Modulo per la presentazione delle osservazioni per i piani/programmi/progetti sottoposti a procedimenti di valutazione ambientale di competenza statale

ID: Codice procedura (ID_VIP/ID_MATM):10844

Impianto per la produzione di energia elettrica da fonte eolica, costituito da 6 aerogeneratori della potenza complessiva di 37,2 MW, un sistema di accumulo da 25 MW e relative opere connesse in località "Rempillo" nel comune di Pitigliano (GR).

TESTO DELLE OSSERVAZIONI

Analisi degli Impianti Eolici Esistenti e in Progetto

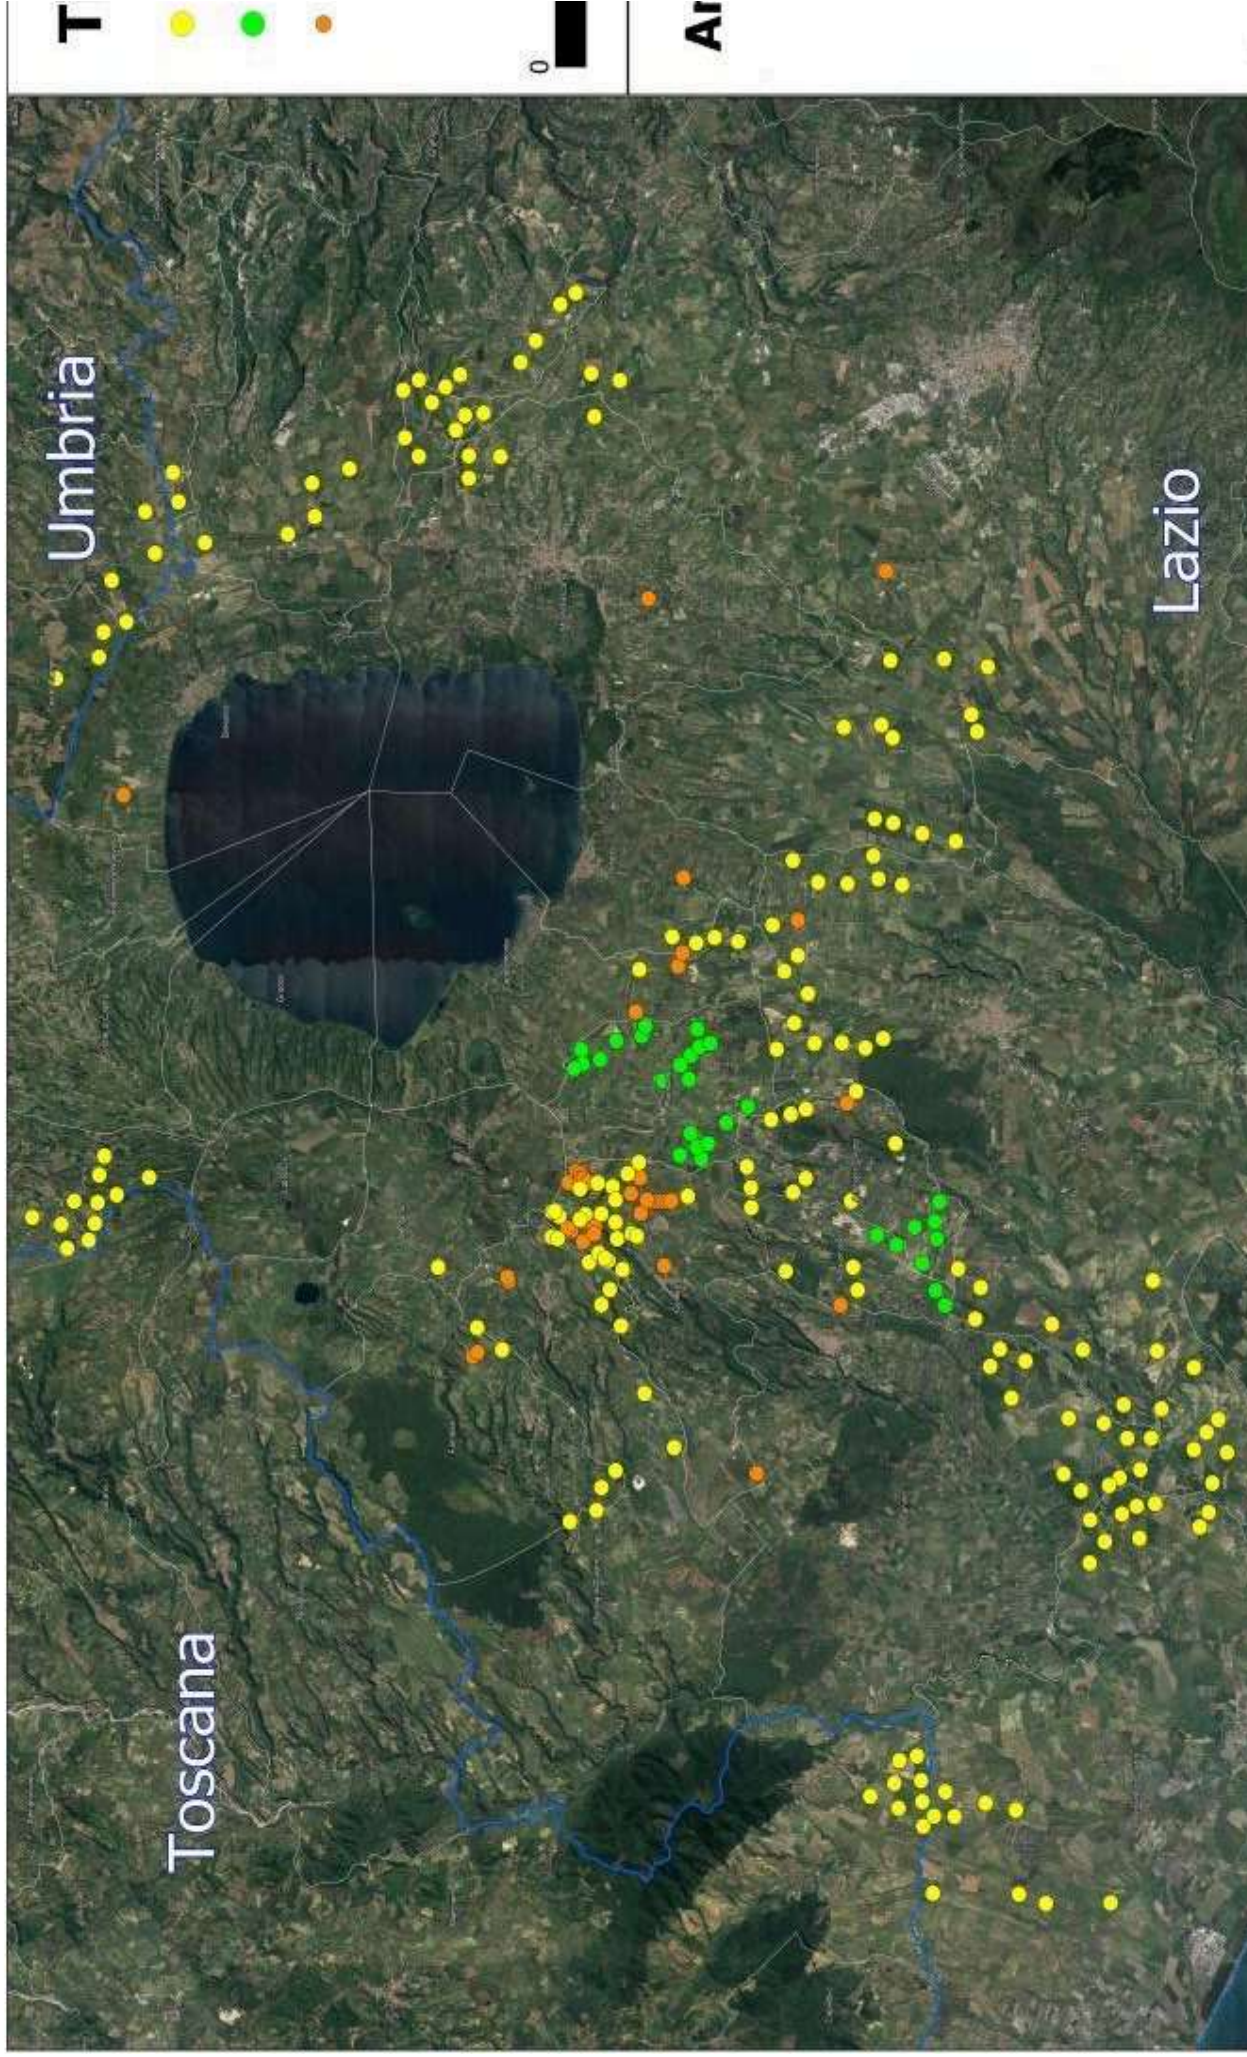
In sintesi, visti l'art. 20 comma 8 lettera c) quater del D.Lgs n 199/2021 e le Linee guida nazionali appena citate, considerato l'enorme impatto dell'impianto eolico industriale denominato “Rempillo” sulla zona paesaggistica di notevole interesse pubblico ben individuata nelle immagini

n.1 e n. 2 e sui Beni Culturali evidenziati nell' immagine n. 3 dell'Allegato alle presenti Osservazioni, per la collocazione delle pale P04 e P05 direttamente all'interno del perimetro di un'area archeologica e per gli impatti anche sull'area intermedia e vasta dei pregiati territori laziali della Tuscia settentrionale e in particolare di quelli del pitiglianese ricco di emergenze agricole, naturalistiche, storiche e archeologiche del periodo etrusco ma non solo, si chiede che venga negata l'autorizzazione all' insediamento dell'impianto eolico denominato "Rempillo".

IL Decreto ministeriale dello Sviluppo economico del 10.09.2010, come già visto, attribuisce alle Regioni il compito di individuare le aree e siti non idonei alla installazione di specifiche tipologie di impianti". Mentre si scrive, le Regioni ancora non hanno potuto legiferare e vige il regime transitorio di cui all'art. 20 comma 8 del D.Lgs 199/2021. Tornando alle Linee guida, l'allegato IV dedica il paragrafo 3 agli impatti visivi e quelli sui Beni Culturali, Paesaggistici, Naturalistici e Culturali, ecc. Viene detto che la valutazione dell'impatto visivo dovrà essere effettuata tenendo conto "degli **elementi caratterizzanti e qualificanti il paesaggio**, effettuata alle **diverse scale di studio (vasta, intermedia e di dettaglio...**". Le analisi debbono non solo definire l'area di visibilità dell'impianto eolico industriale, **ma anche il modo in cui l'impianto viene percepito all'interno del bacino visivo**. Le analisi visive debbono inoltre tener in opportuna considerazione **gli effetti cumulativi derivanti dalla compresenza di più impianti**". Nella Relazione Paesaggistica e nello Studio di Impatto Ambientale prodotte dalla proponente non sono citati dei vincoli paesaggistici di notevole interesse pubblico ex articolo 136 del Codice dei Beni Culturali (Conca del Lago di Mezzano e territorio circostante e *"Ambito paesaggistico, geologico e geomorfologico dell'orlo della caldera di Latera ..."* già citati) e tantomeno viene detto che i sei aerogeneratori sono ubicati all'interno delle fasce buffers dei tre chilometri del primo vincolo nominato e di altri beni naturalistici, come già evidenziato, anche di interesse internazionale per l'avifauna. Come non vengono citati gli impianti eolici in progetto al MASE nel territorio di Valentano (ancora in verifica amministrativa), gli impianti del minieolico su territorio farnesano (3 Torri alte 60 metri) già installate in località Poggio del Crognolo (Farnese), l'impianto eolico industriale "Vallerosa" (7 aerogeneratori alti 200 metri e larghi 158 metri) in procedura VIA presso la Regione Lazio, gli impianti del minieolico già presenti a Valentano, Cellere e Piansano e i due progetti in procedura VIA alla Regione Lazio di 10 aerogeneratori complessivi alti 200 metri

nel Comune di Ischia di Castro. La valutazione del cumulo non prende neanche in considerazione gli impianti industriali di fotovoltaico e agrivoltaico in progetto a Valentano, Ischia di Castro, Cellere. L'impianto geotermico in procedura Via al MASE, progettato nella Caldera di Latera.

Analisi di Intervisibilità Cumulativa delle Pali

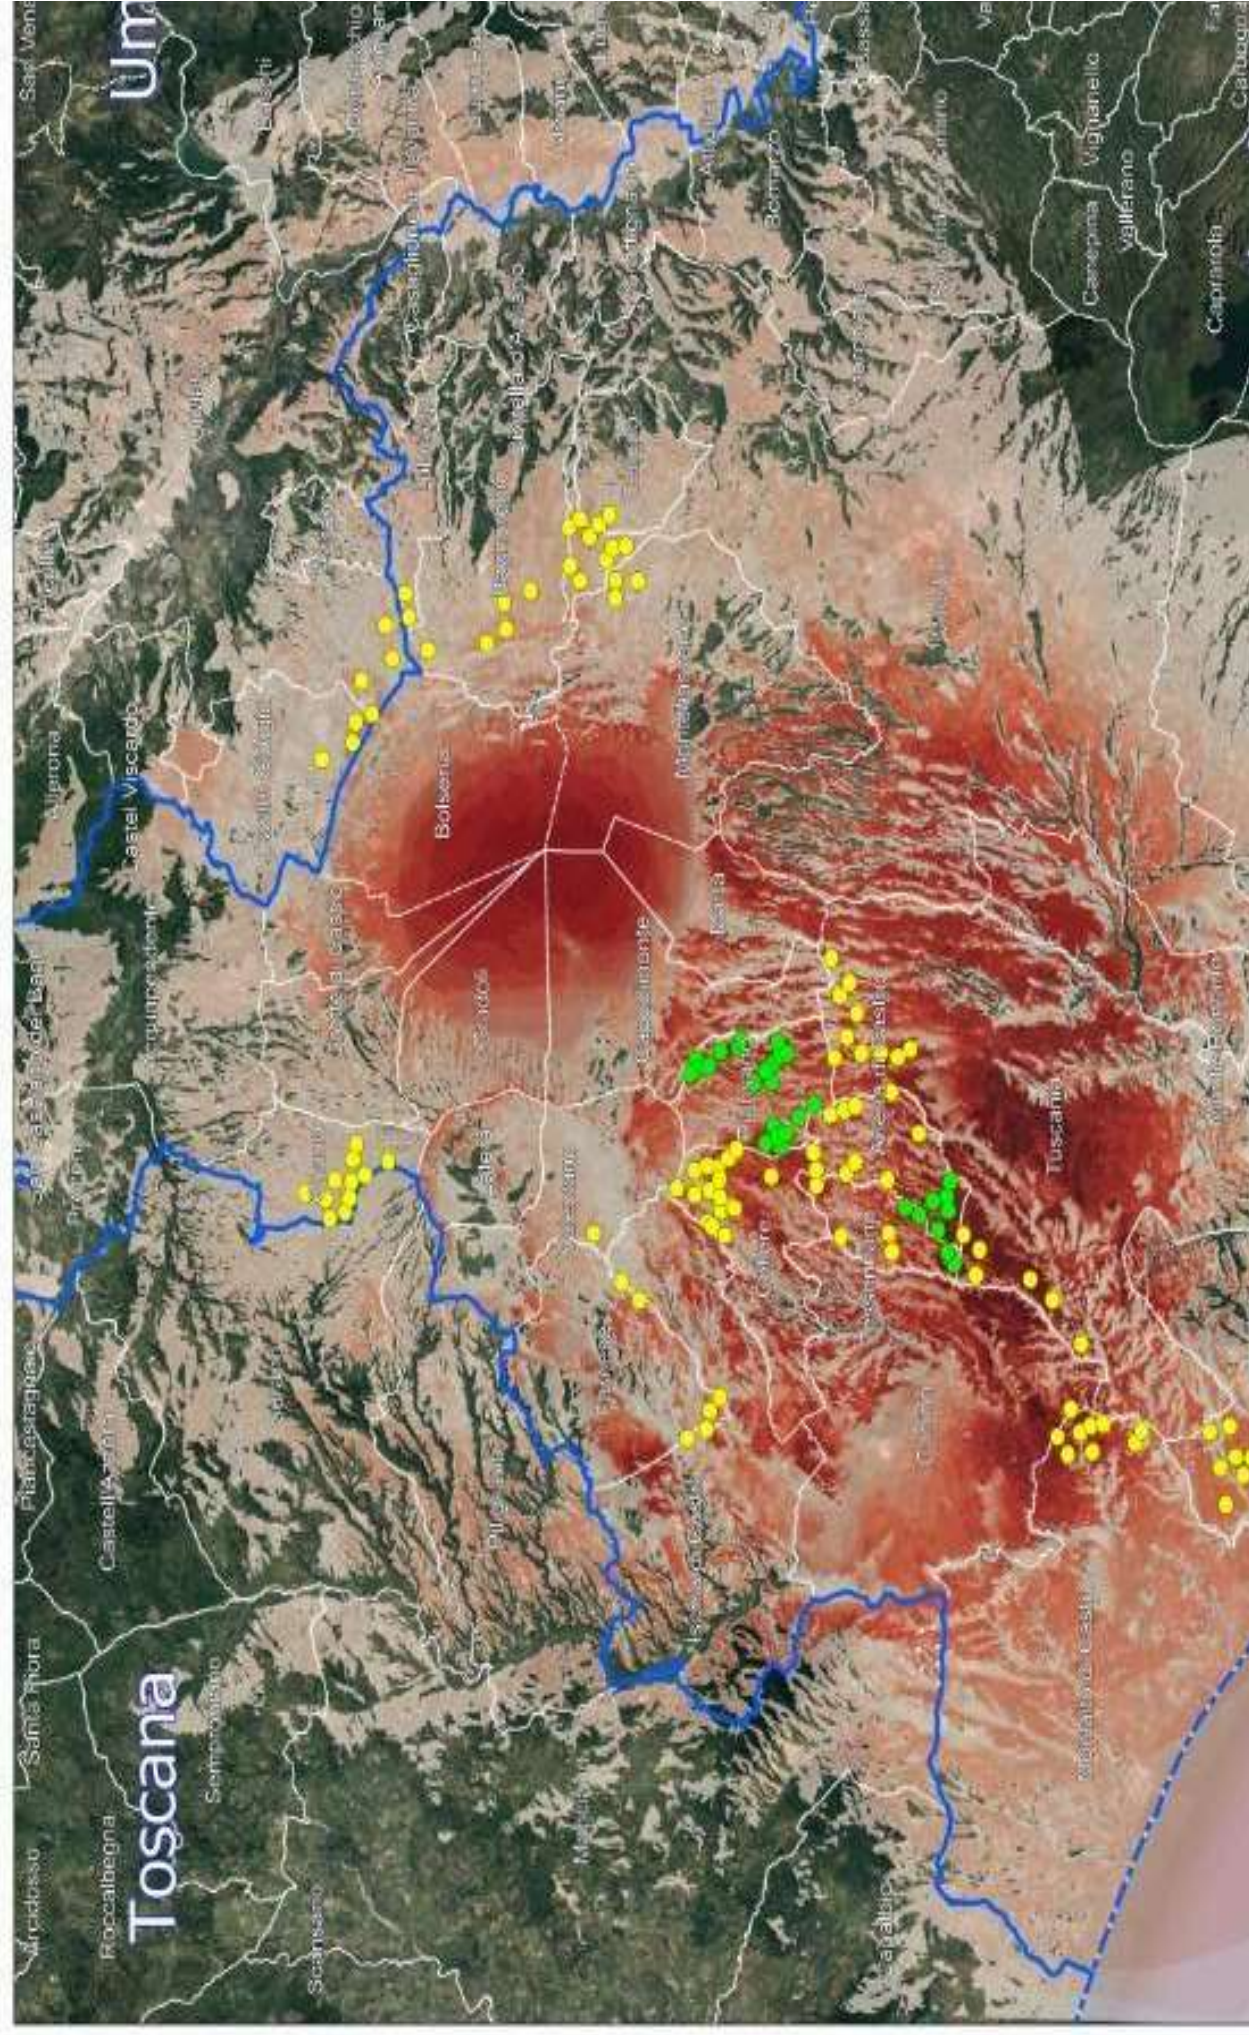
Si evidenzia che le aree in cui verrebbe installato l'impianto eolico industriale "Rempillo" sono tutelate da diverse leggi e da diversi vincoli che si trovano sia a ridosso dello stesso, sia in aree intermedie e vaste come verrà illustrato di seguito.

Concludendo, in considerazione dell'eventuale installazione dell'impianto eolico industriale "Rempillo" che si caratterizzerebbe come elemento avulso da ogni singolo elemento del contesto economico, storico, culturale, paesaggistico ed identitario e in ragione di tutte le "esternalità negative" che causerebbe anche sulla vocazione agricola e turistica del territorio, si ribadisce la richiesta di diniego dell'autorizzazione alla sua installazione.
